Retour d'expérience technique sur les
projets d'AEP et d'assainissement de 5
douars dans la région du Sous Massa Draa
(Maroc)

PROJET INTERNATIONAL DU 10/03/18 AU 25/03/18

Avril 2018

Image 1 : Schéma représentant les propositions d'améliorations à apporter à la STEP actuelle.

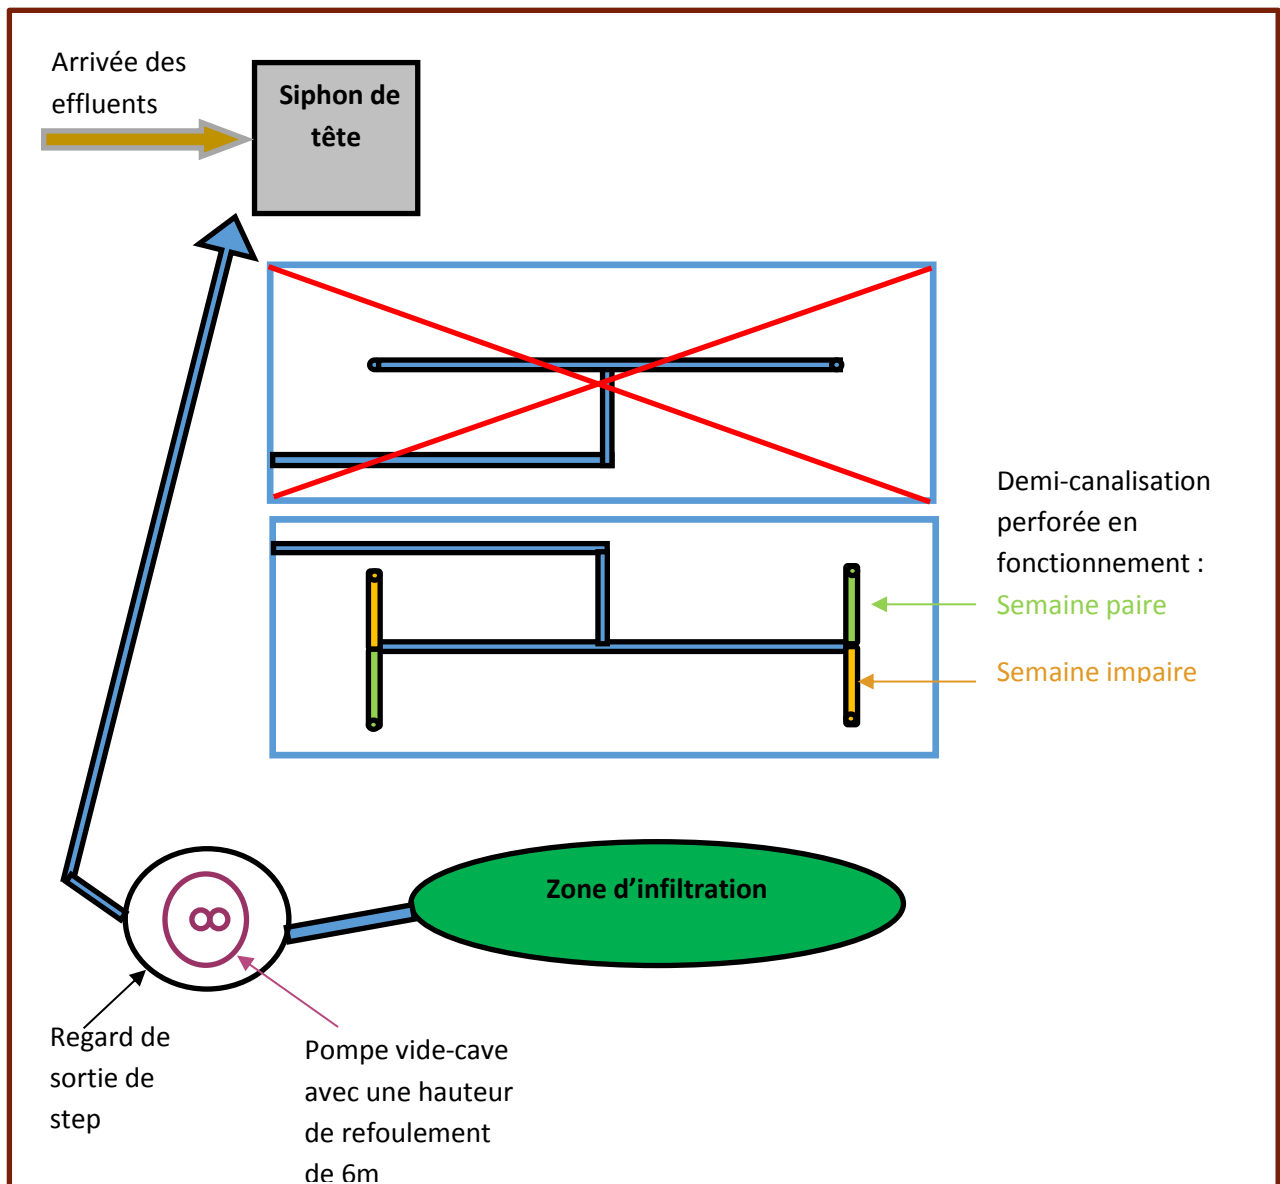
-A propos de la station d'épuration dont le fonctionnement n'est pas optimal, l'une des recommandations serait de ne faire fonctionner qu'un seul lit jusqu'à ce que les effluents soient importants. De plus, il faudrait mettre sur le lit en fonctionnement, des goulottes ou des demi-

tuyaux perforés qui seraient déplacés à la main et permettraient une alimentation en alternance. Dans l'image 1 ci-dessous il est possible de considérer l'arrosage du lit par les petites conduites en vert les semaines paires et d'alimenter celles en jaune les semaines impaires. Alternance qui se ferait toutes les semaines. Aussi, afin d'améliorer la qualité des effluents en sortie et de garder les roseaux en eau, une recirculation pourrait être envisagée à l'aide d'une pompe vide-cave d'une hauteur de refoulement de 6m. Une pompe de type eau brute de 200W ou 300W et équipée d'un petit flotteur pourrait être adéquate dans ce cas. Une canalisation en PE de 50mm avec une pression nominale de 16 bars partant du regard où se situera la pompe devra être connectée au siphon de tête (PS : mesurer la longueur entre les 2 ouvrages pour choisir celle de la canalisation).

Image 2 : Schéma du branchement siphonoïde à mettre en place au niveau du regard de raccordement de l'école.

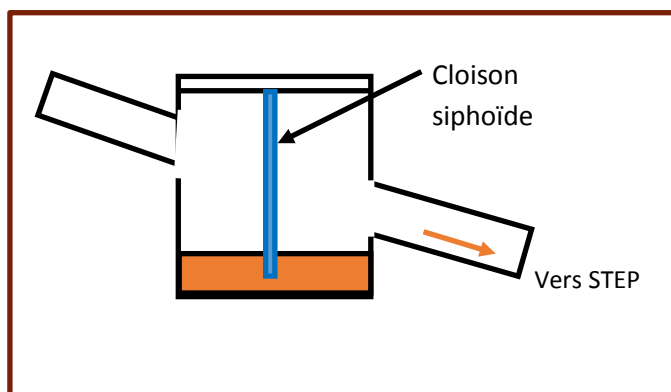
-Enfin, les remontées d'odeurs au niveau des fausses septiques de l'école pourrait être atténuées par la pose d'une boîte de branchement siphonoïde au niveau du regard de raccordement à la STEP (cf. Image 2). Il faudrait également mettre dans le regard un fourreau et un câble électrique de 3*2,5 mm² qui amènerait l'électricité à la STEP et qui alimenterait la pompe.
